泊発電所 3 号炉 可搬型重大事故等対処設備保管場所 及びアクセスルートについて

令和 6 年 12 月 24 日
北海道電力株式会社

可搬型重大事故等対処設備保管場所 及びアクセスルートについて

図7-10 土砂掘削後の斜面形状

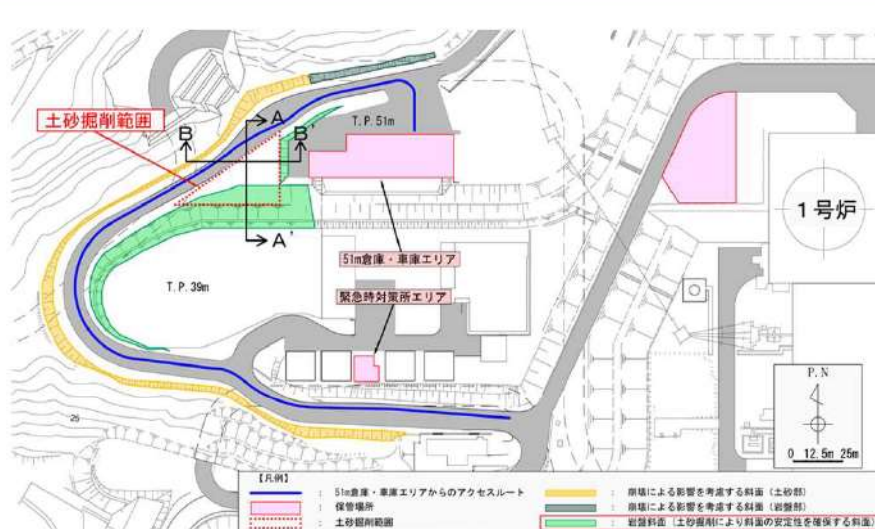
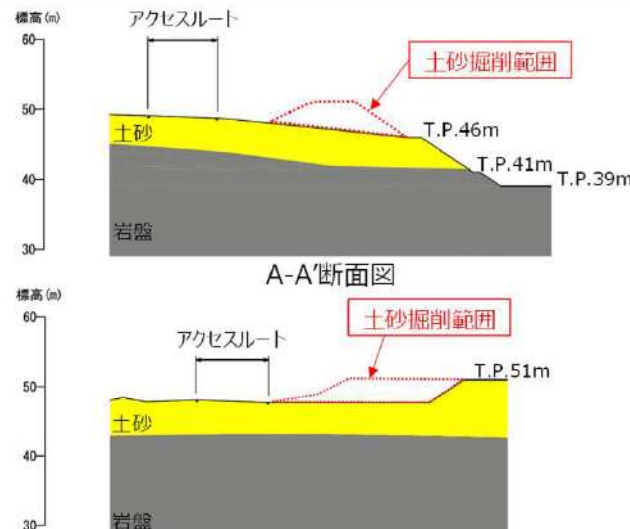
【指摘事項】（第1098回審査会合（令和4年12月6日）） 221206-17

アクセスルート下の斜面のすべり範囲の設定について、以下の事項を踏まえて説明すること。

- ✓ 斜面法肩からの斜面高さと同じ数字を用いて斜面のすべり範囲を設定する場合については、その設定の根拠となる規格、基準等を示した上で、当該規格、基準等の適用範囲との関係を明確にすること。
- ✓ 評価対象斜面の地質状況を踏まえた上で、基準地震動による斜面の崩壊の範囲が最も大きくなるよう、斜面のすべり範囲を設定すること。
- ✓ 斜面安定解析を用いて斜面のすべり範囲を設定する場合であって、斜面のすべりの形態が複数想定される場合は、最も斜面のすべり範囲が大きくなるものを選定した上で、斜面のすべり範囲を設定すること。

- 51m倉庫・車庫エリアからのアクセスルートの敷地下斜面については、崩壊を想定し、その斜面のすべり範囲を斜面法肩から斜面高さの範囲としていたが、アクセスルートと斜面法肩の離隔距離が小さく、十分な余裕がないこと及び仮に斜面のすべり範囲が可搬型設備の通行に必要な道路幅以上の範囲まで及ぶ場合、速やかに復旧することが困難であることから、土砂掘削を実施した上で、基準地震動による地震応答解析により、敷地下斜面が崩壊しないことを確認する方針に変更した（第1149回審査会合（令和5年5月25日）においてご説明）。
- 今回、敷地下斜面が崩壊しないことを確認するため、土砂掘削後の斜面形状（P20参照）を基に、評価対象断面を選定し、基準地震動による地震応答解析を二次元動的有限要素法により行った。

- 評価対象断面（a - a'断面）については、土砂掘削により斜面の安定性を確保する斜面において、土砂が最も厚い位置に設定した。（P20参照）
- 敷地下斜面のすべりに対する影響評価として、アクセスルートに影響を与えるすべり面を網羅的に設定し、最小すべり安全率が評価基準値1.0を上回ることを確認する。

- 地震応答解析の結果、評価対象断面に選定したa - a'断面において、最小すべり安全率が評価基準値1.0を上回ることを確認した。（P21参照）
- なお、詳細設計段階においては、地盤物性のばらつきを考慮する等の評価を行う。

図1 堀株側取付道路平面図

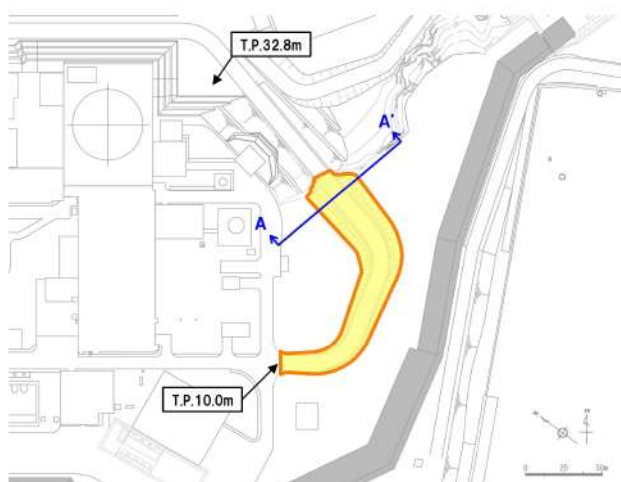
- 堀株側取付道路について，地震時におけるアクセスルート確保の信頼性を向上させるため，セメント改良土を液状化対象層である埋戻土に支持させる構造からMMRを介して岩盤に支持させる構造に変更する。
- 堀株側取付道路は，人工構造物であることを踏まえ，アクセスルートの周辺斜面及び敷地下斜面ではなく，アクセスルートの構築物として位置付け，「周辺構造物の損壊（建屋，鉄塔，構築物）」において耐震評価を行い，アクセスルートに影響がない設計とする。

- 基準地震動を用いた地震応答解析に基づき，以下のセメント改良土の内的安定性評価を実施する。
 - ・セメント改良土を通るすべり面の最小すべり安全率が評価基準値1.2を上回っていること。
- 評価対象断面（A-A'断面）は，弱軸方向である横断方向（軸方向に対して直交する断面）とし，セメント改良土が最も厚い位置に設定する。
- セメント改良土の内的安定性の評価結果については，詳細設計段階でご説明する。

図2 2号炉東側31mエリア(b)及びアクセスルートの周辺斜面の表土掘削

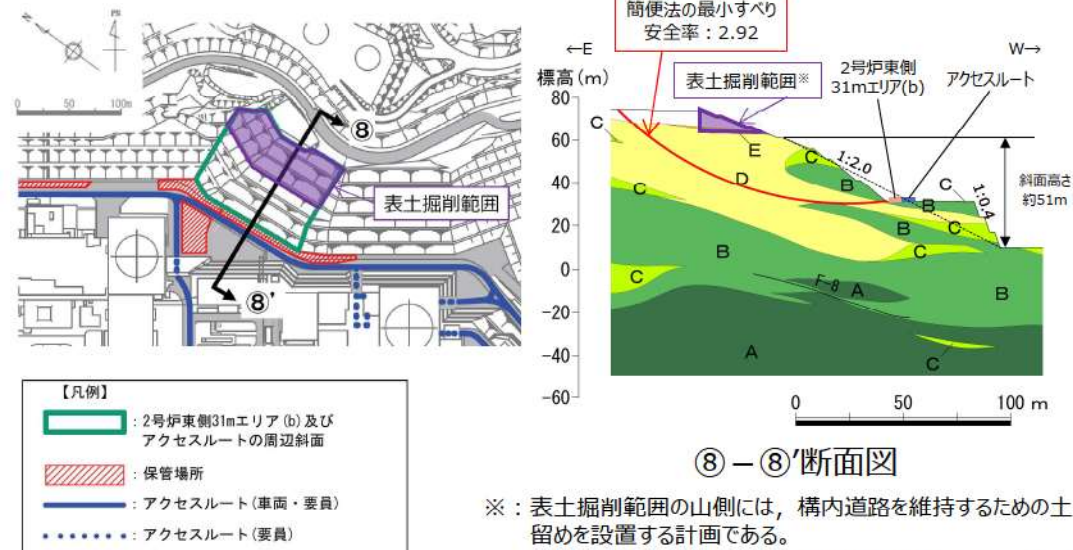
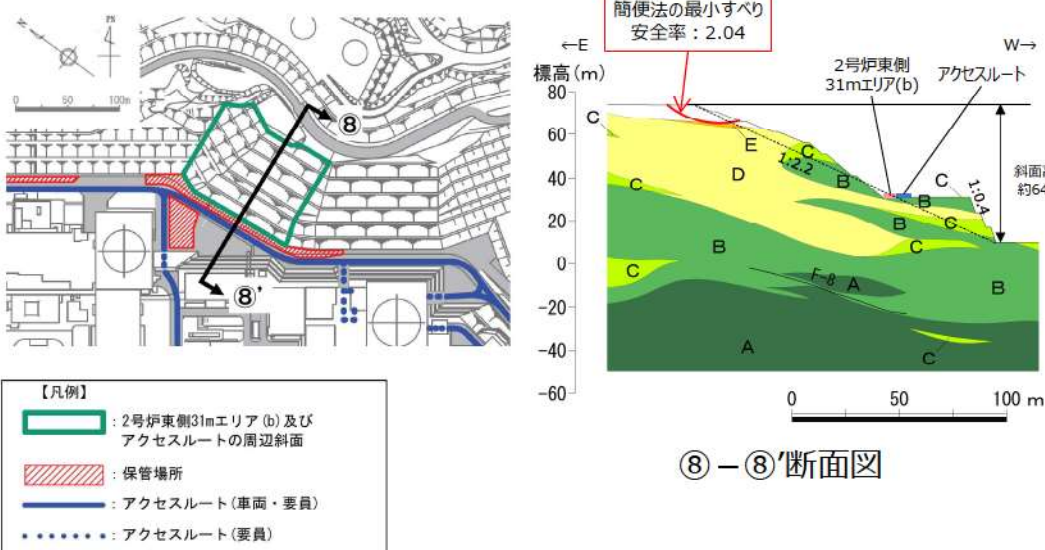
- 岩盤斜面の検討断面である⑧-⑧'断面については、評価対象断面に選定した⑨-⑨'断面と異なり、簡便法において、表土を通るすべり面が最小すべり安全率を示すことから、地震応答解析による確認も実施する方針としていた。
- 今回、⑧-⑧'断面の斜面に分布する表土を掘削することとしたため、岩盤内を通るすべり面の値に見直している。なお、岩盤内を通るすべり面の値に見直した場合、簡便法の最小すべり安全率は2.92であり、評価対象断面に選定した⑨-⑨'断面の1.53と比べて大きいことから、岩盤斜面の評価対象断面に変更はない。

※：表土掘削範囲の山側には、構内道路を維持するための土留めを設置する計画である。
なお、土留めについては、保管場所及びアクセスルートに影響を与えないよう、表土掘削高さの2倍以上の離隔を斜面法肩から確保できる位置に設置する。

図4 堀株側取付道路の構造及び形状の変更

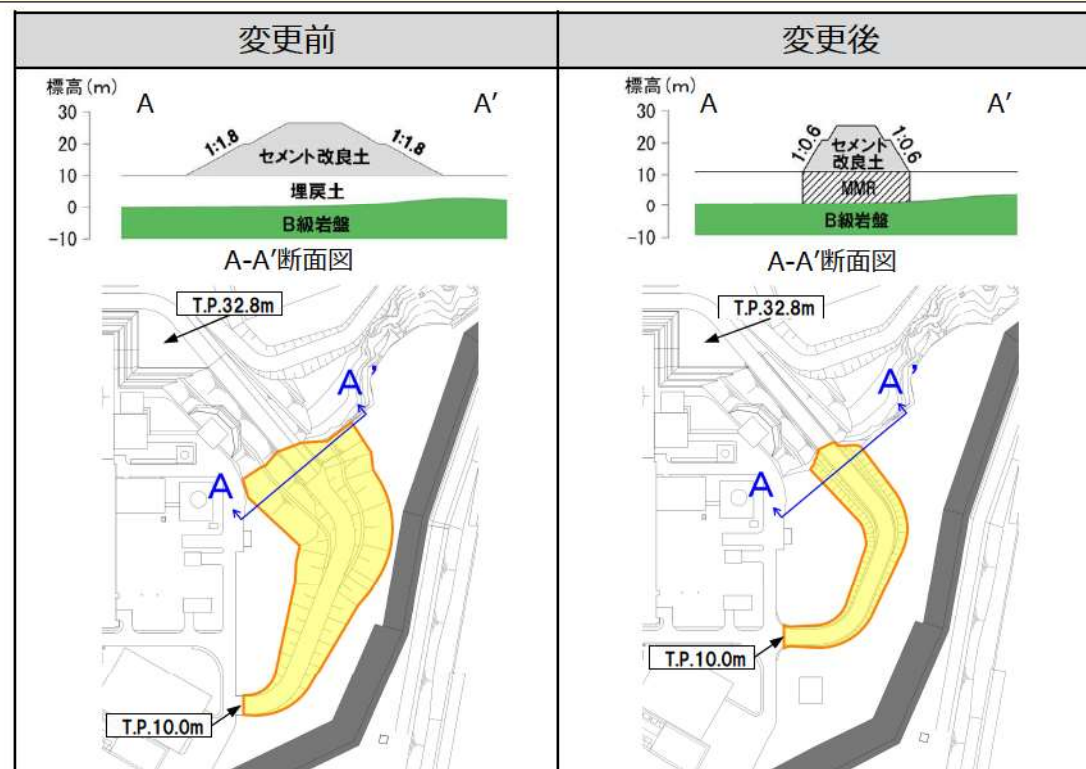
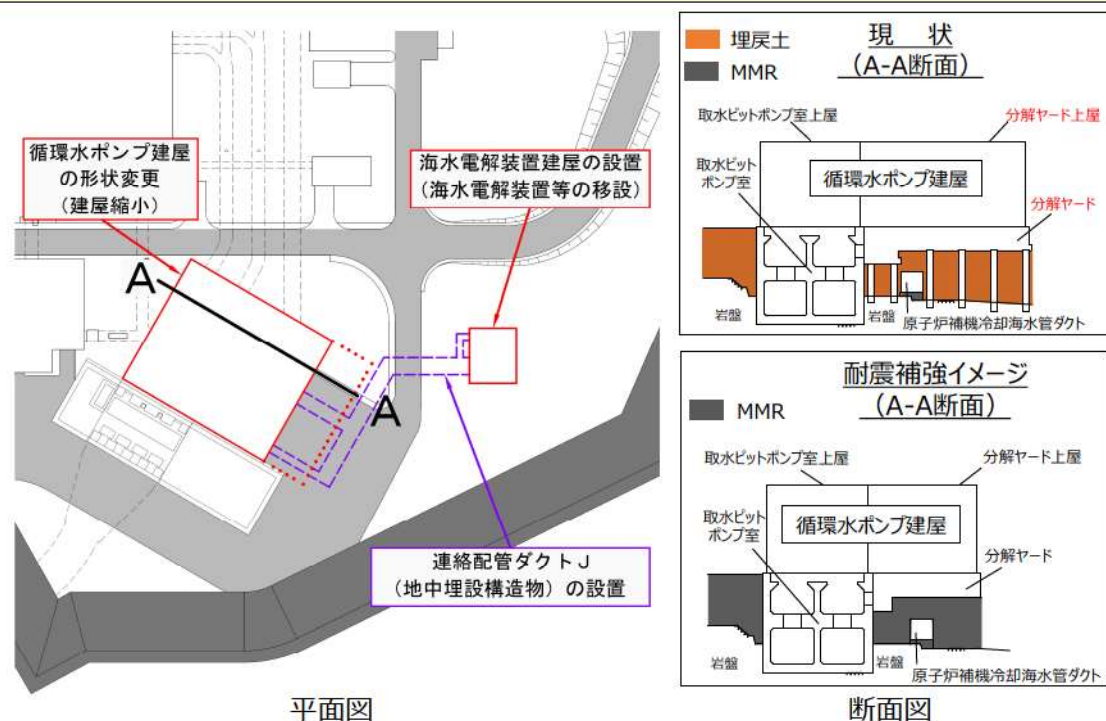
- 図3に示すアクセスルートのうち、堀株側における31m盤エリアから10m盤エリアまでのアクセスルート（黄色着色箇所）について、地震時におけるアクセスルート確保の信頼性を向上させるため、セメント改良土を液状化対象層である埋戻土に支持させる構造からMMRを介して岩盤に支持させる構造に変更する。（変更点を図4及び表3に示す。）
- 上記ルートは、人工構造物であることを踏まえ、アクセスルートの周辺斜面及び敷地下斜面ではなく、アクセスルートの構築物として位置付けることとし、名称を「堀株側盛土斜面」から「堀株側取付道路」に変更する。
- 堀株側取付道路の仕様変更に伴い、道路の縦断勾配等が変更となるが、可搬型設備の通行性に影響はない。
- また、アクセスルート及びホース敷設ルートが変更となるが、屋外作業の成立性（要員、想定時間、ホース圧損等）に影響はない。

項目	変更前	変更後
仕様	セメント改良土	セメント改良土 (直下の埋戻土はMMR置換)
法面勾配	1:1.8	<u>1:0.6</u>
延長	約215m	<u>約180m</u>
幅員	10.0m	10.0m
縦断勾配	8.6%	<u>9.0%</u> ※
曲率半径	R30m	R30m

※：車両が登坂可能な勾配である12%を下回るため、可搬型設備の通行性に影響はない。

図10 アクセスルート(要員)の追加

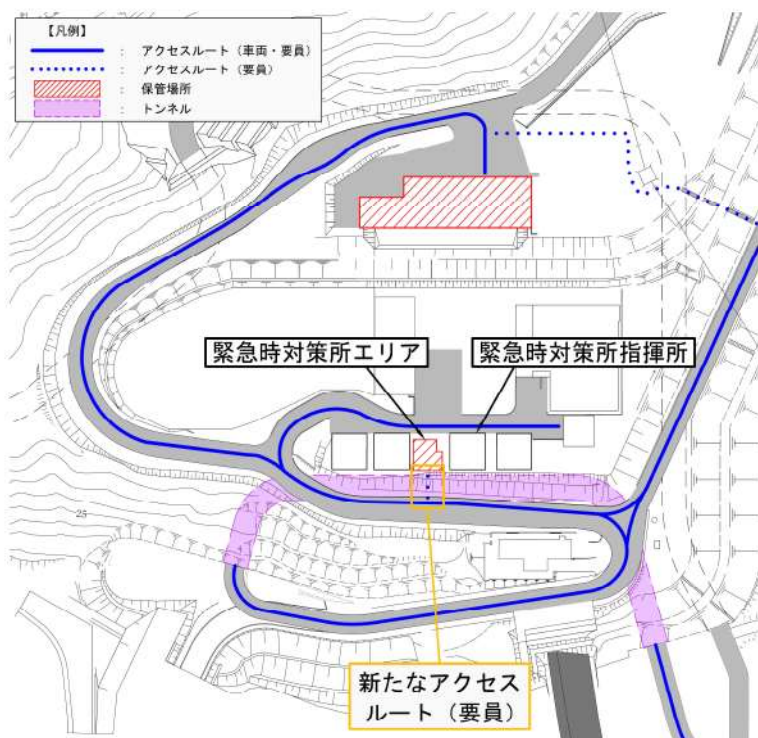
- 緊急時対策所エリア及び緊急時対策所指揮所へのアクセスの多様性確保の観点から、アクセスルート(要員)を追加する。(図10参照)
 - 3号炉取水口周辺の防潮堤を越える箇所のサブルート(要員)について、ホース敷設の作業性向上※の観点から、ルートを変更する。(図11参照)
- ※: 第4条 地震による損傷の防止(地下水排水設備について)の審査状況において、地下水の排水経路を構成する施設のうちSs機能維持としない範囲が閉塞した場合においても、地下水排水系等が3号炉放水ピット上部開口から流出し、排水勾配を自然流下して構内排水設備まで導かれ、外海へ排水する設計としている。これにより、排水勾配を設けるエリア(勾配端部はT.P.9.5m)と防潮堤(地中部)の上部エリア(T.P.10.0m)との境界に約50cmの段差が生じることから、段差のある位置でホース敷設作業をしないようにするため、サブルート(要員)の設定を変更する。

図12 出入管理建屋を経由するホース敷設ルートの変更

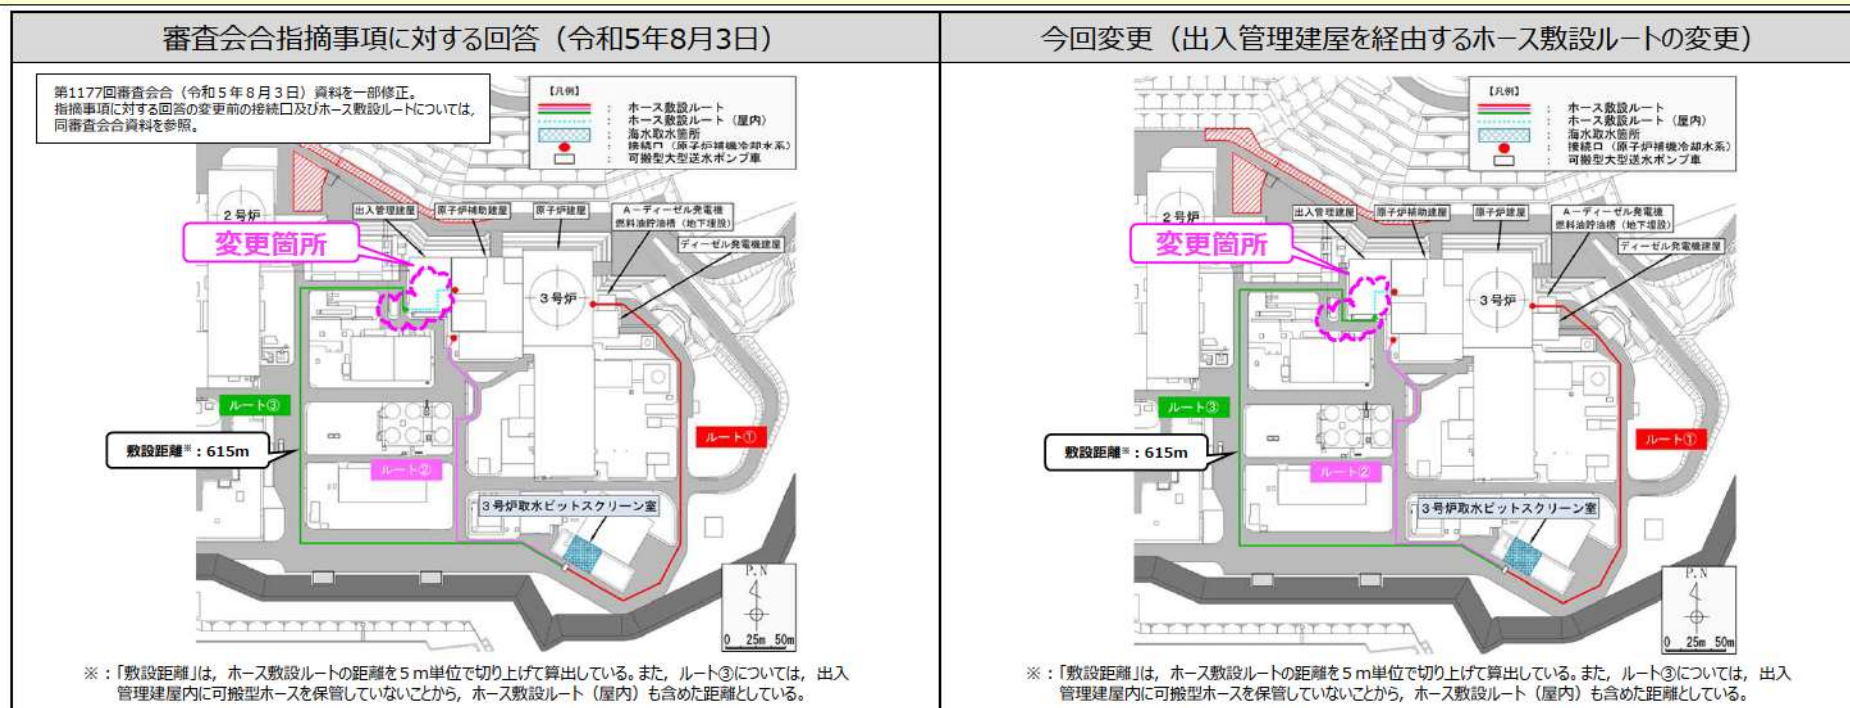
- 第1149回審査会合 (令和5年5月25日) において、原子炉補機冷却水系への通水のための接続口の設置位置及びホース敷設ルートが近接していることから、共通要因により同時に機能喪失しないためにどのような設計上の配慮がなされているか説明するようご指摘を頂き、第1177回審査会合 (令和5年8月3日) で、共通要因により同時に機能喪失しない設計とするため、接続口の設置位置及びホース敷設ルートを変更する方針を回答した。(図12の左図参照)
- 今回、上記回答のうち、出入管理建屋を経由するホース敷設ルート (ルート③) について、出入管理する設備のリプレイス等に伴い当該建屋内のレイアウト変更が必要となったことから、ホース敷設ルートの一部を変更する。(図12の右図参照)
- 出入管理建屋を経由するホース敷設ルート (ルート③) が一部変更となるが、故意による大型航空機の衝突に対して、原子炉建屋東面の接続口及びホース敷設ルート (ルート①) と原子炉建屋を挟んで東西の反対面となる位置に接続口及びホース敷設ルートを確認することによって、接続口及びホース敷設ルートが共通要因により同時に機能喪失しない設計とする方針に変更はない。
- また、ホース敷設ルートの距離は増加するが、その増分を考慮しても可搬型ホースの必要長さを評価するための「敷設距離」の算出結果に変更はないことから、手順の成立性 (要員、想定時間、ホース圧損等) に影響はない。

図13 ディーゼル発電機燃料油移送ポンプ及び可搬型タンクローリーを用いた燃料補給手順の常設配管ルート及びホース敷設ルートの変更

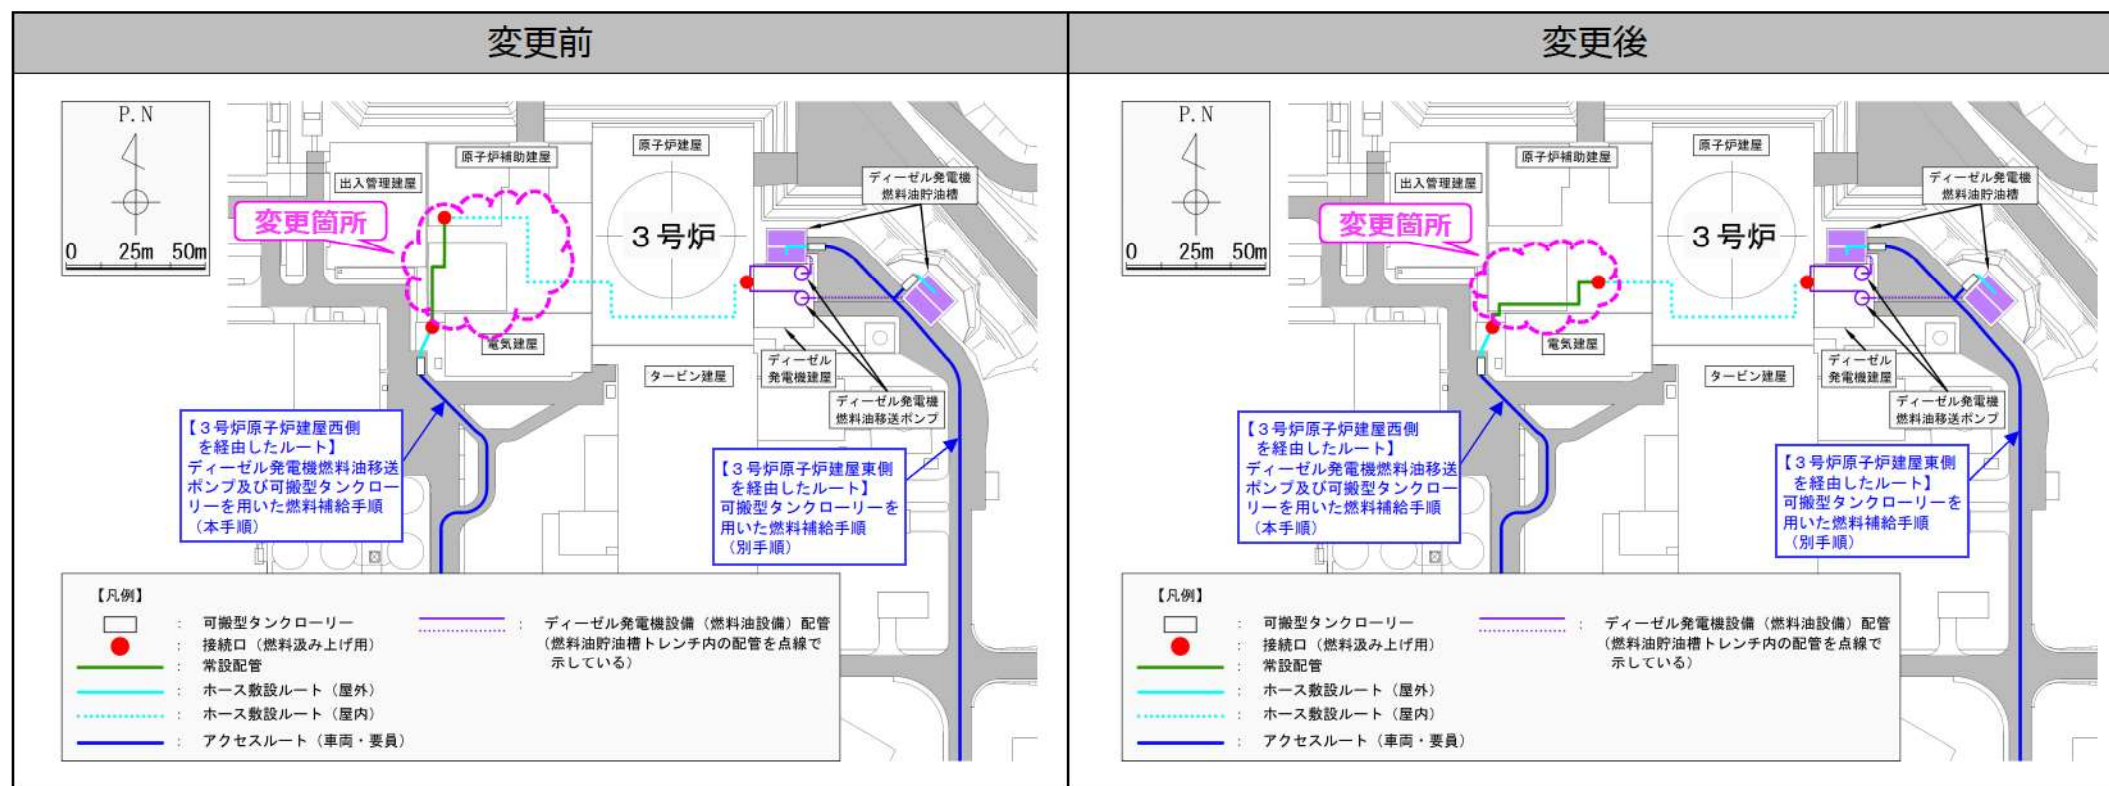
- 燃料補給手順のうちディーゼル発電機燃料油移送ポンプ及び可搬型タンクローリーを用いた燃料補給手順について、設計進捗に伴い、常設配管ルート及びホース敷設ルートを変更する。(図13参照)
- 常設配管ルート及びホース敷設ルートの変更に対して、手順の成立性(要員、想定時間、ホース圧損等)を以下のとおり確認した。
 - 屋内のホース敷設距離が短くなることから、想定時間及び要員数に影響がないことを確認した。
 - 燃料補給に必要な流量については、今回の変更に伴う常設配管及びホースの圧損を考慮しても確保可能であることを確認した。
